ECE/TRANS/WP.29/GRPE/55
21 février 2008

**RAPPORT DU GROUPE DE TRAVAIL DE LA POLLUTION ET
DE L'ÉNERGIE SUR SA CINQUANTE-CINQUIÈME SESSION
(Genève, 15-18 janvier 2008)**

AMENDEMENTS ADOPTÉS AU DOCUMENT ECE/TRANS/WP.29/GRPE/2007/8/Rev.1
(Règlement n° 83, voir par. 20 du présent rapport)

Figure 6: Système de dilution à pompe volumétrique

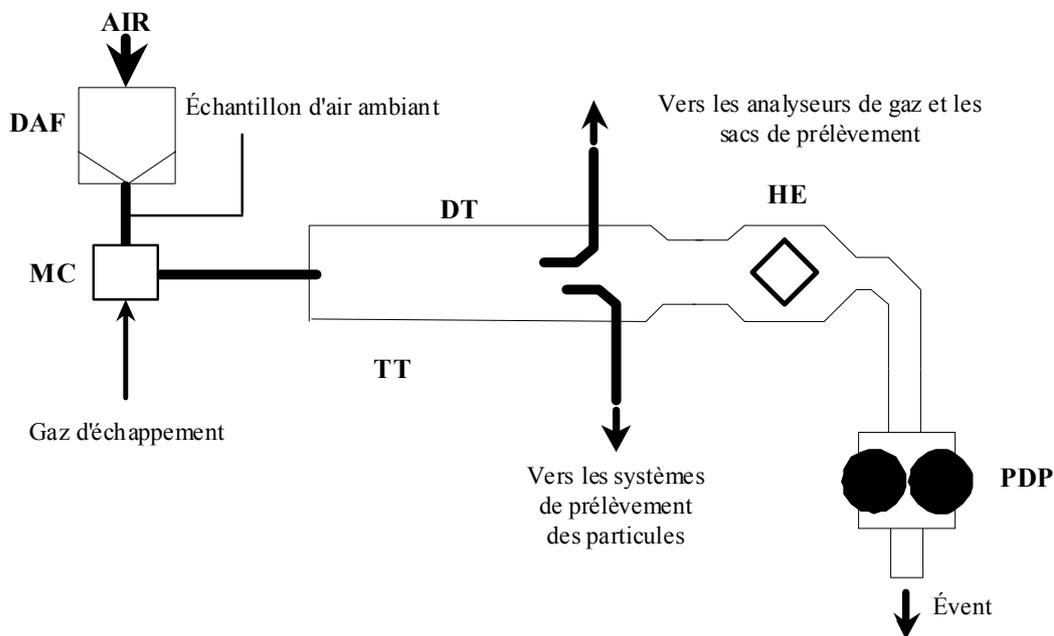
Appendice 2, paragraphe 1.4.1, figure 6, lire:

Ajouter un nouveau paragraphe 1.4.1.5, comme suit:

«1.4.1.5 Une chambre de mélange (MC) dans laquelle les gaz d'échappement et l'air sont mélangés de façon homogène, qui peut être placée à proximité du véhicule de manière à réduire au minimum la longueur du tube de transfert (TT).».
